## Bebauungsplan „Ilzstraße – Deckblatt Nr. 13“ Verfahrensübersicht

## Bebauungsplan „Ilzstraße“

Änderung durch Deckblatt Nr. 13 vom 29.04.2014

Bestehender Bebauungsplan

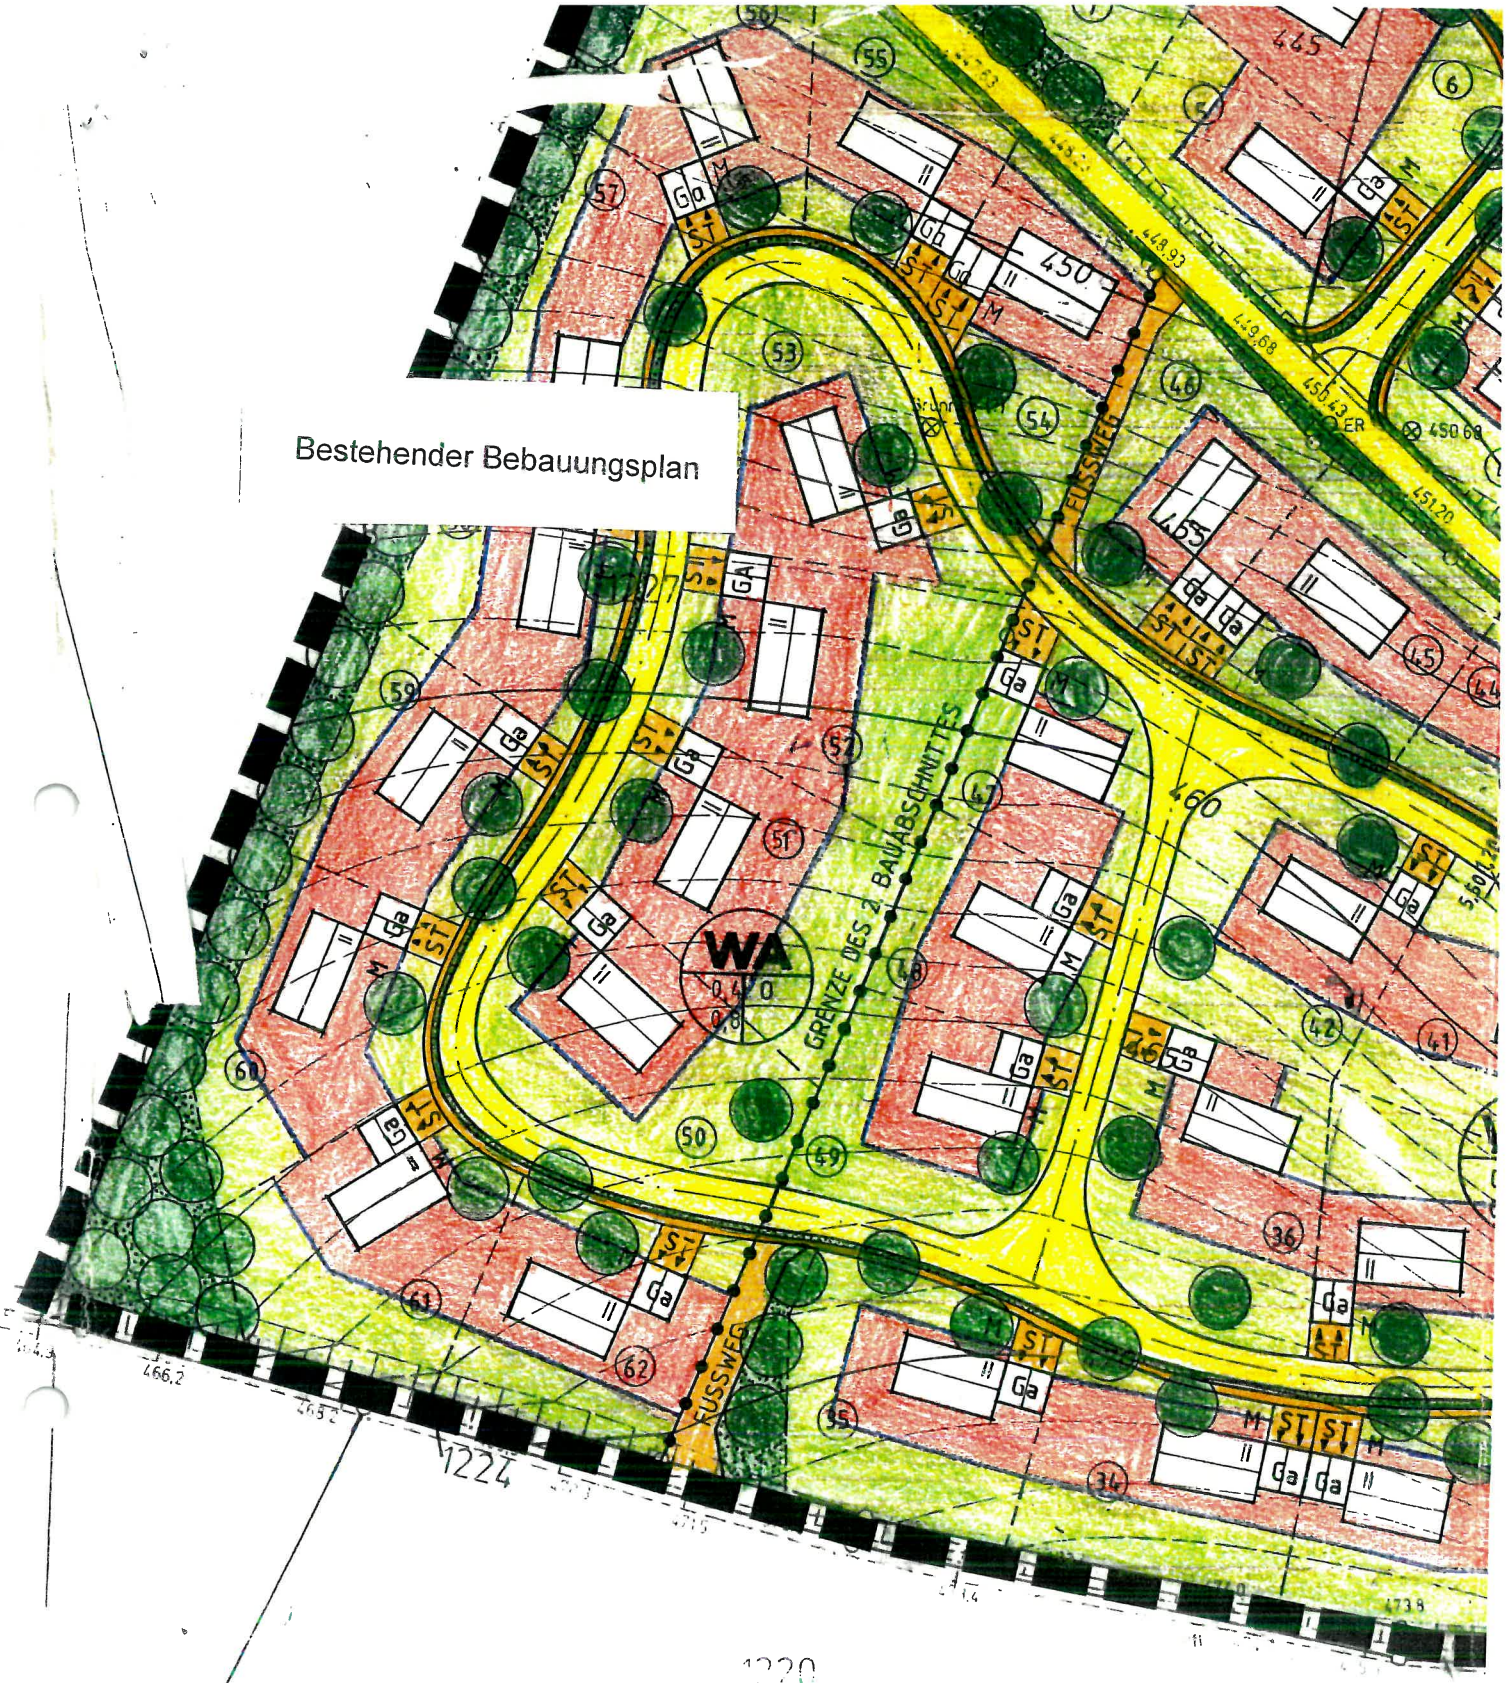
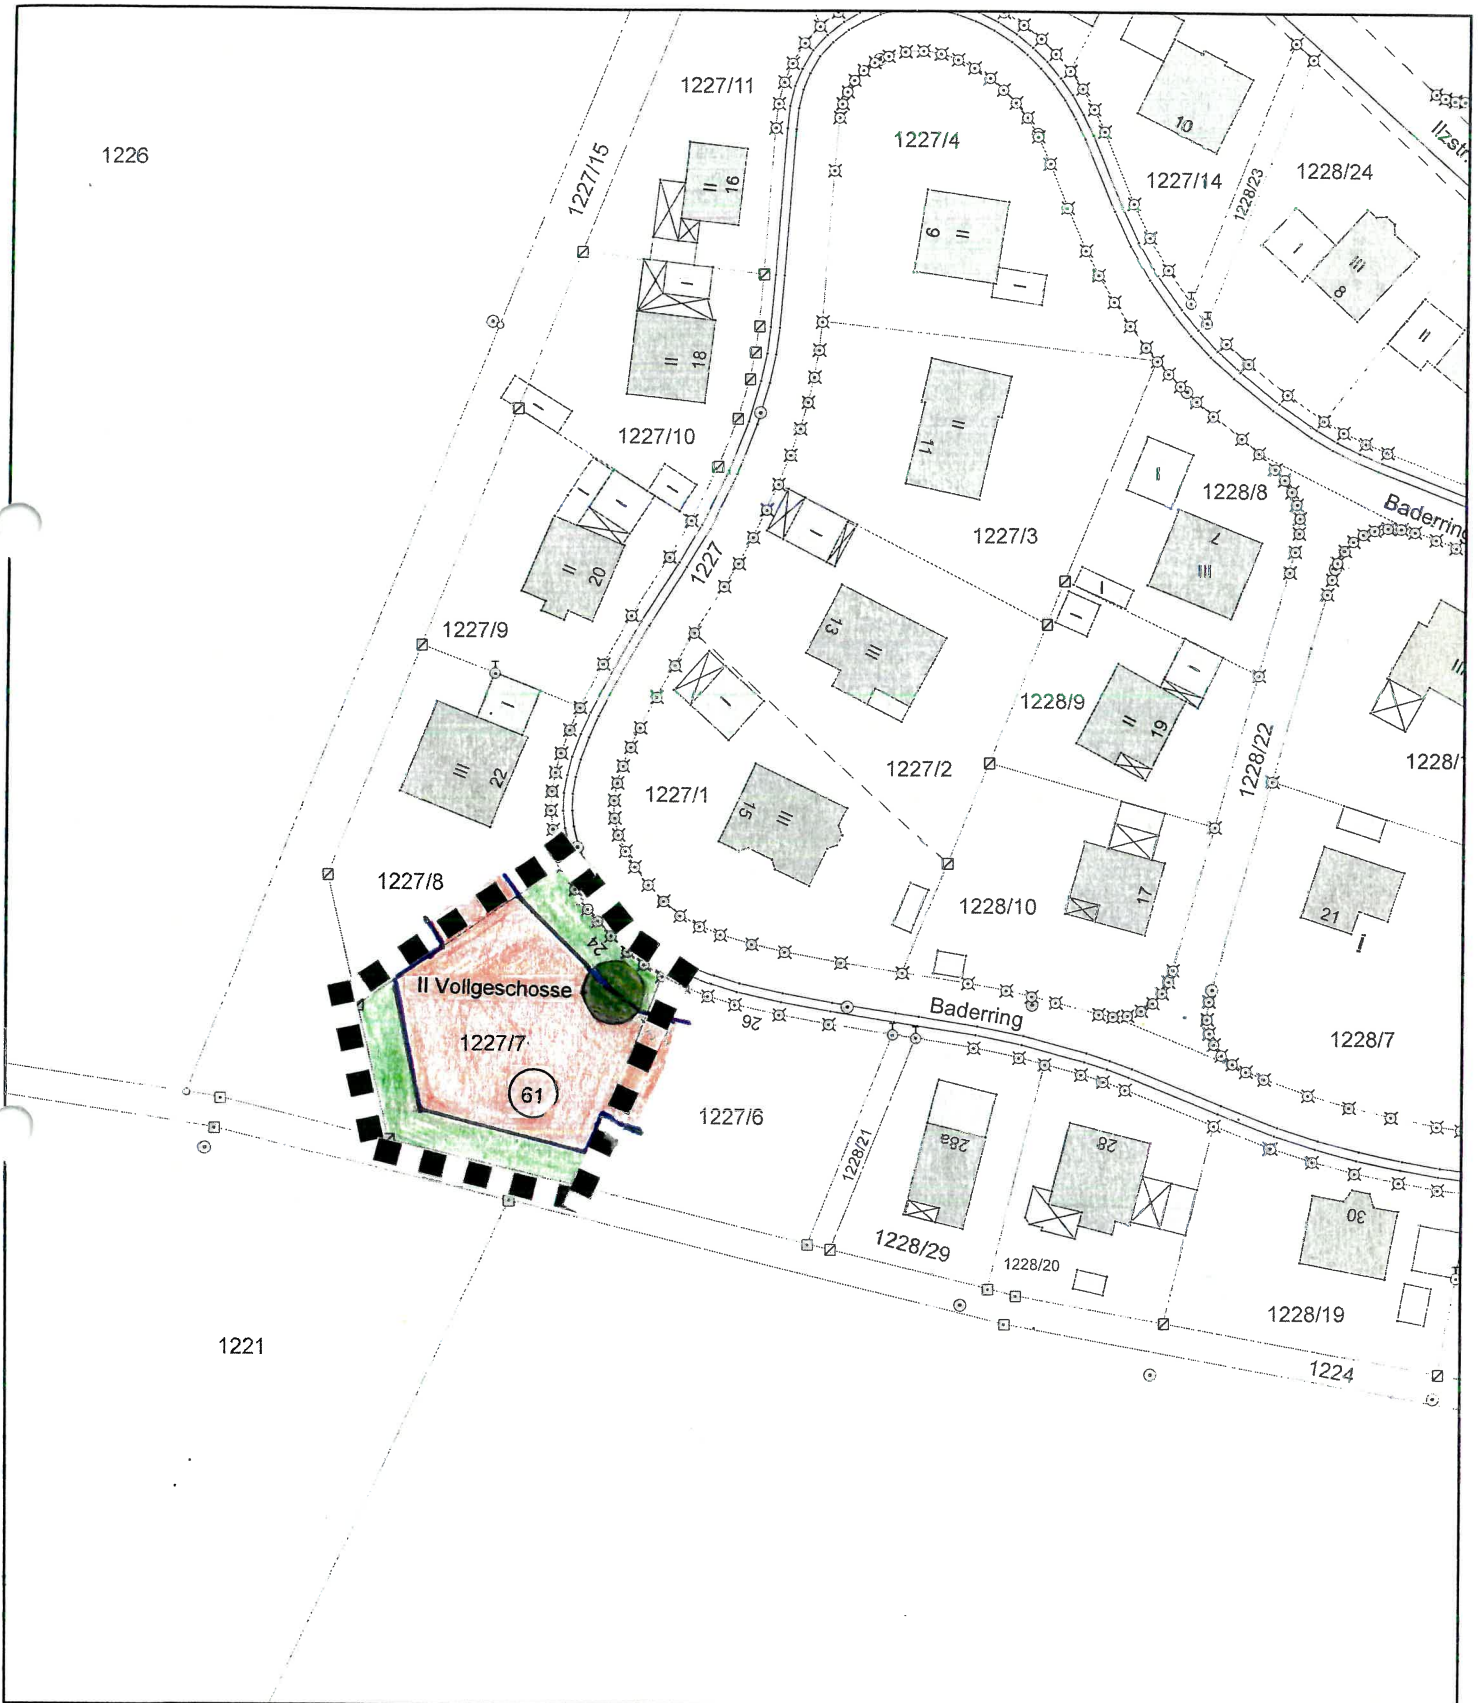
Baugrenze: planliche Änderung

Die Baugrenze wird geringfügig in Richtung Süden erweitert.

- Zaunart: Es sind auch Metallzäune und Gabionenmauern zulässig
- Das Urgelände ist soweit als möglich zu erhalten.  
Geländeverhältnisse sind auf das unbedingt notwendige Maß zu beschränken. Aufschüttungen und Abgrabungen sind bis max. 1,20 m zulässig und müssen über die Gesamtgrundstücksfläche so ausgeglichen werden, dass das Urgelände an den Grundstücksgrenzen nicht verändert wird.
- Stützmauern sind bis max. 1,20 m zulässig
- Die Garagenzufahrt ist innerhalb des Grundstücks frei wählbar
- Es gelten die (normalen) Abstandsflächenanforderungen des Art. 6 BayBO. Von der Ermächtigung des Art. 6 Abs. 5 Satz 3 BayBO wird kein Gebrauch gemacht
- Der Keller kann bei EG + OG auch sichtbar sein
- Änderung der Baugrenze siehe Plan
